**AVIS RELATIF À LA PROTECTION
CONTRE LES EVENTUELS EFFETS NOCIFS ET NUISANCES
PROVOQUÉS PAR LES RAYONNEMENTS NON IONISANTS
GÉNÉRÉS PAR DES ANTENNES ÉMETTRICES STATIONNAIRES**

Commune : VERVIERS - Exploitant : ORANGE

Référence exploitant : 482L1_8/ 30555L1_5/ 40555L1_2/ 50555L1_1

Rapport n° 4763 / 2023

Figure 2 : Vue en plan des installations d'antennes dans un rayon de 300 mètres autour de l'installation faisant l'objet de la demande d'avis

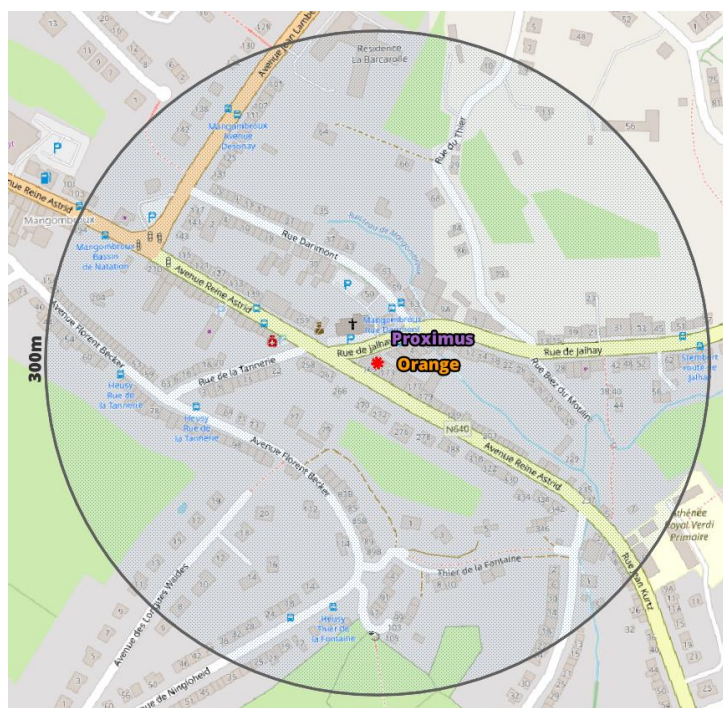
Compte tenu du nombre d'installations localisées dans la figure 2, il apparaît que l'intensité du rayonnement électromagnétique généré, dans les lieux de séjour situés à proximité de l'installation référencée dans le paragraphe 2, par l'ensemble des antennes émettrices stationnaires de l'ensemble des exploitants du même site d'antennes émettrices stationnaires respecte la limite fixée à l'article 4, § 2 du décret.
